# CTDR-0514-2L 廃止に伴う新製品移行資料

2015/9/9

テクニカルソリューション推進室

廃止該当製品名	新製品名
CTDR-0514-2L	CTDR-S0514-2L

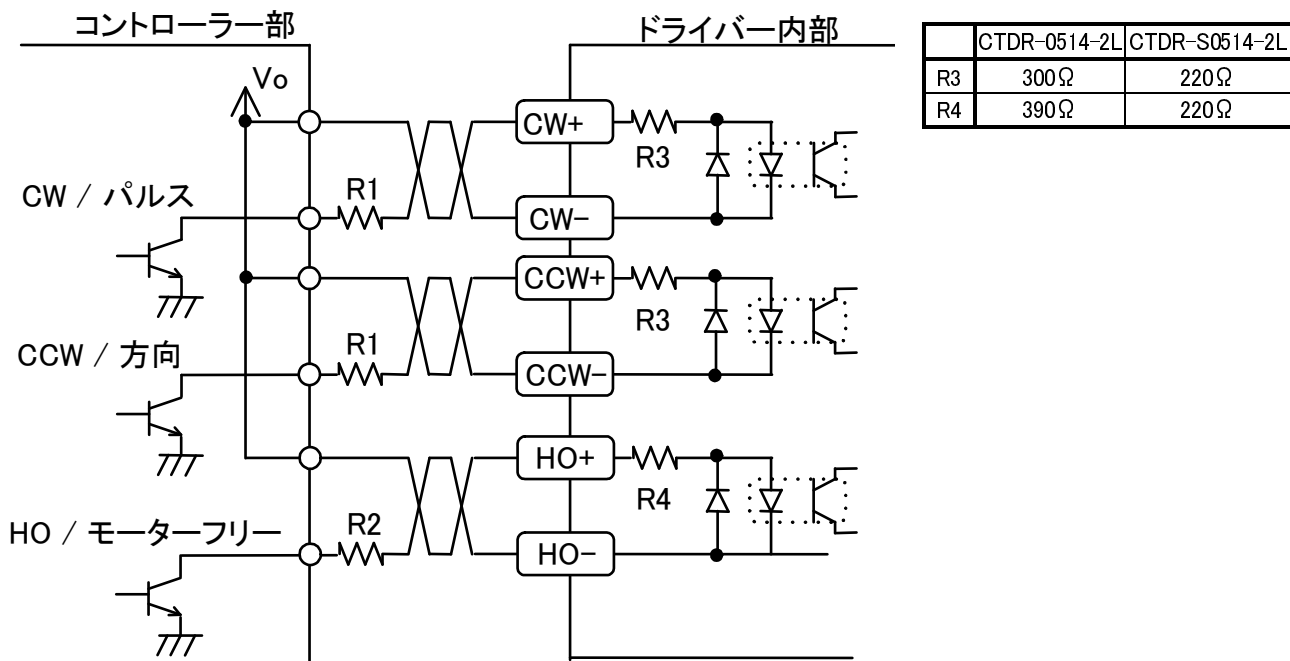
CTDR-0514-2L と新製品では次の違いがあります。

製品名	CTDR-0514-2L	CTDR-S0514-2L	
駆動電流	0.75A、1.4A スイッチ切換	0.35A、0.75A、1.4A スイッチ切換	
停止時電流	約 50%で固定	25%、50%、75%からスイッチ切換	
マイクロステップ分割	2 シリーズ 全 16 種類 (デフォルト 10 分割)	2 シリーズ全 16 種類(デフォルト 10 分割) 3 シリーズ全 16 種類 (機能スイッチ切換で使用可)	
フォトプラ入力	High 4~8V / Low -8~0.5V	High 3~5V / Low -3~0.5V	
入力抵抗	CW/CCW:300Ω   HO:390Ω	CW/CCW:220Ω   HO:220Ω	
電源電圧	DC20V~DC40V MAX.6A	DC24V±5% MAX.6A	
機能スイッチ	MC: 駆動電流変更スイッチ CK: 入力パルス切換えスイッチ	CK: 入力パルス切換えスイッチ 2/3: マイクロステップ駆動切換えスイッチ	
入力信号回路	次ページを参照ください。	次ページを参照ください。	
コネクタ類	電源	VHR-2N (2P コネクタ) (JST)	VHR-2N (2P コネクタ) (JST)
	モータ	VHR-5N (5P コネクタ) (JST)	XAP-05V-1 (5P コネクタ) (JST)
	信号	XAP-06V-1 (6P コネクタ) (JST)	XAP-06V-1 (6P コネクタ) (JST)
	コンタクト	BVH-21T-P1.1 (JST)	BVH-21T-P1.1 (JST)
	コンタクト	BXA-001T-P0.6 (JST)	BXA-001T-P0.6 (JST)
外形寸法	175.5×73.5×38(mm)	100×73.5×30(mm)	
取り付け寸法	次ページを参照ください。	次ページを参照ください。	
	取付ネジ ナベ M4 2本必要	取付ネジ ナベ M3 2本必要
